Bytový dům Rezidence na Dlouhé, Olomouc

1 POSOUZENÍ PŘEDANÉ DOKUMENTACE

Název stavby:	BYTOVÉ DOMY NA DLOUHÉ
Stavebník:	GEMO OLOMOUC s.r.o.
Zhotovitel:	GEMO OLOMOUC s.r.o.
Architekt:	CAM Architekti s.r.o.
Zpracovatel PD:	CAM Architekti s.r.o.

Obr. 1. Výřez půdorysu koupelny – Objekt A, 3NP, byt A1.3.3

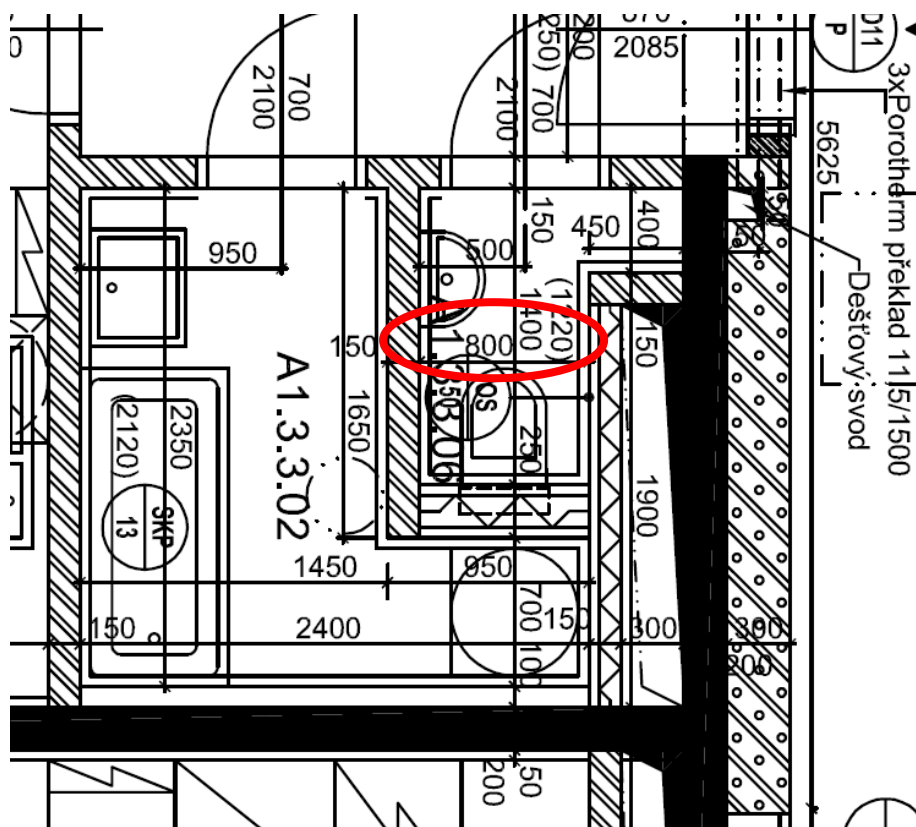
Místnost A1.3.3.03

Šířka místnosti s WC v 3 NP Objektu A nesplňuje požadavky normy ČSN 73 4301, která ukládá minimální rozměry záchodu se záchodovou mísou s tlakovým splachovadlem při otevírání dveří ven jako 900 x 1100 mm.

Vzhledem k tomu, že po norma ukládá nutnost samostatného WC až pro byty se třemi obytnými místnostmi, což řešený byt 2kk nepožaduje, tak bych zvážil spojení koupelny se záchodem. Toto řešení zároveň řeší problém s kolizí dveří od WC se vstupními dveřmi.

Skladba obvodového pláště SKO03

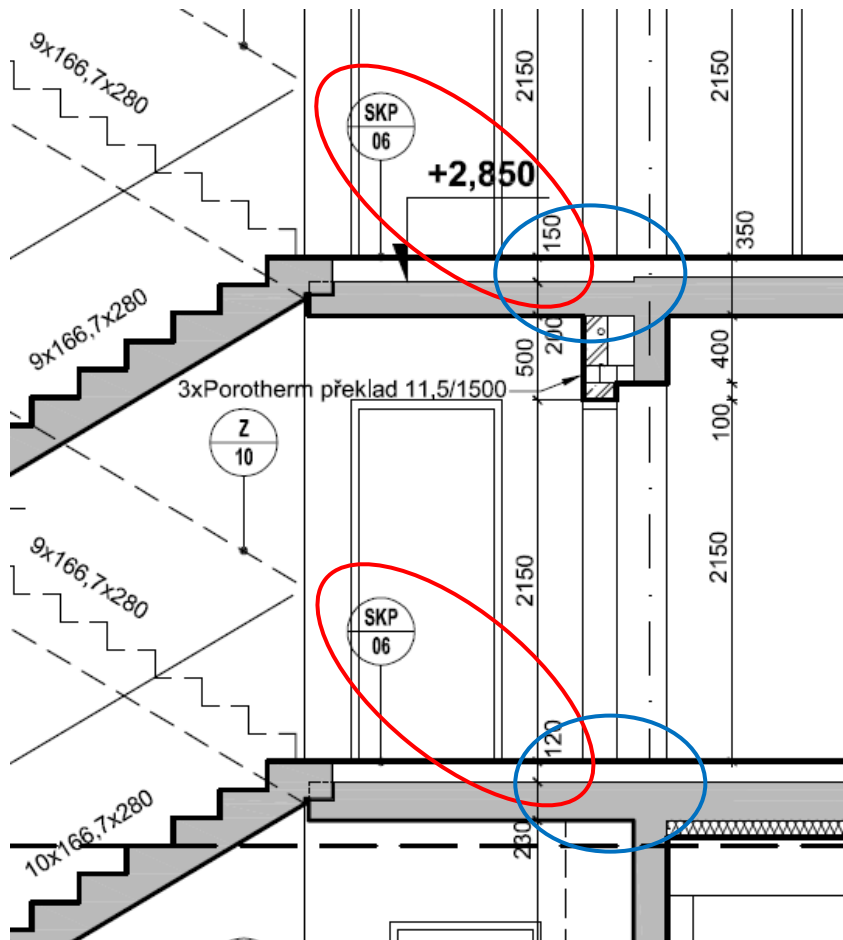
Skladba SKO03 je skladba obvodové zdi 1PP, vytažená do úrovně 1NP v místě obytných stěn. Skladba je tvořena kameninovým obkladem lepeným na tepelnou izolaci EPS-F. U skladby nejsou kladeny žádné speciální požadavky na kotvení a je prováděné lepením lepicí hmotou Baumit ProContact přímo na izolant.

Před plošnou instalací této skladby bych doporučil provést zkušební vzorek a ověřit únosnost tohoto provedení. V ideálním případě bych provedl před kotvením vrstvu lepicí hmoty s výztužnou sítí, která bude navazovat na zbytek fasády a docílíme tím plynulého přechodu mezi těmito skladbami.
